Synthèse questionnaire : Réaménagement parc Lacaussade Session 2/juin 2020

Un premier questionnaire sur l'aménagement du Parc Lacaussade a été réalisé mi-avril 2020 à l'ensemble des gestionnaires des équipements présent sur le secteur. Suite à cette phase, le projet a été retravaillé en fonction des différentes remarques que nous avons pu avoir.

Ce second questionnaire vient valider ou pas les modifications apportées au projet. Il a été transmis par mail via la plateforme Google Forms fin mai/début juin. Sur 15 envoies, nous avons eu 8 réponses.

8 réponses – Emplacement du camion bar

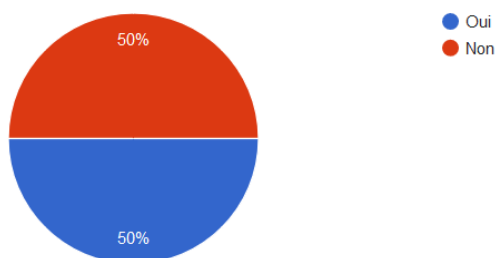
Les avis sont toujours négatifs sur l'implantation du camion bar même si l'on propose une offre différente d'un camion bar courant.

8 réponses – Satisfaction de création de l'amphithéâtre

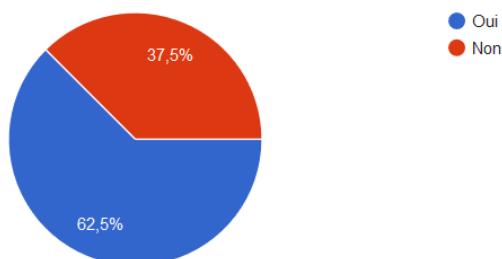
- prévoir des poubelles plus appropriées qu'aujourd'hui (notamment par rapport au camion bar) ;
- prévoir des caméras de surveillance du secteur surtout vers les écoles ;
- l'emplacement de l'amphithéâtre n'est pas approprié et les parkings rognent les espaces verts ;
- les accès sont mal desservis et réduits, il y aura beaucoup d'embouteillages.

8 réponses – Satisfaction des déposes-minute

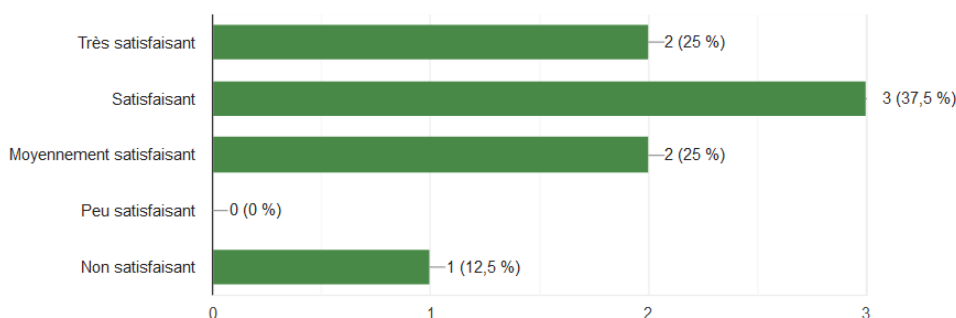
En général, les avis sont positifs à la mise en place de dépose-minute. Il est important de noter, qu'il n'est pas utile de mettre un dépose minute devant une école maternelle. Le parent doit accompagner son enfant jusqu'à sa classe que ce soit le matin ou le soir. L'enfant n'étant pas autonome.

Il est demandé un dépose minute devant l'école de musique.

8 réponses – Satisfaction mise en valeur des éléments de mémoires

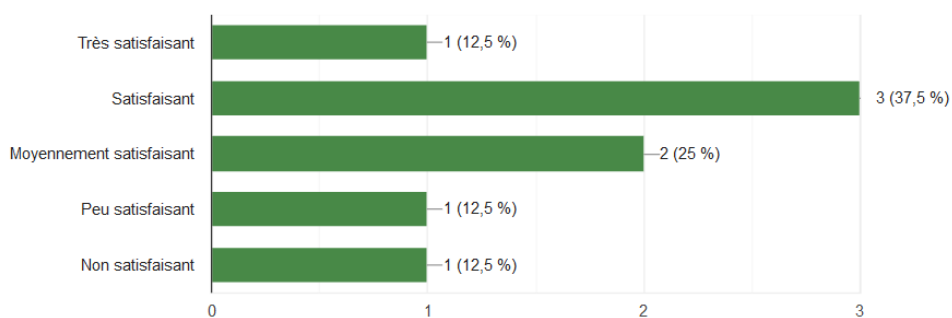
Le fait de dédier un espace à la mise en valeur des éléments de mémoire est apprécié. Juste une remarque sur la taille de l'espace qui ne permet peut-être pas d'accueillir des événements de commémoration.

8 réponses – Satisfaction de la place des Arts

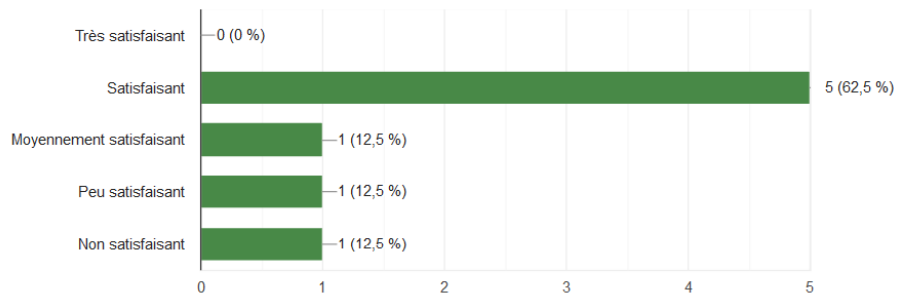
La nouvelle configuration de la place satisfait globalement l'ensemble du panel. Il y a toujours une crainte que cette place soit déviée de sa fonction. Une fonction gardiennage est demandée.

Certains pensent qu'il faudra la relocaliser entre l'école de danse et l'école de musique sous forme d'amphithéâtre.

8 réponses – Satisfaction modification de carrefour

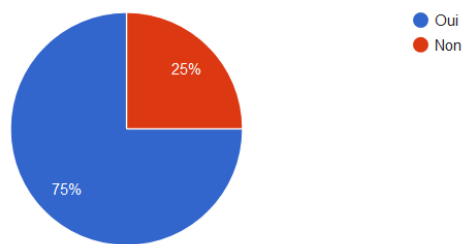
On constate que le projet de voie partagée est beaucoup plus accepté que dans le questionnaire précédent. Il y a une réelle satisfaction de la modification du carrefour devant la médiathèque sur la rue de la Gare.
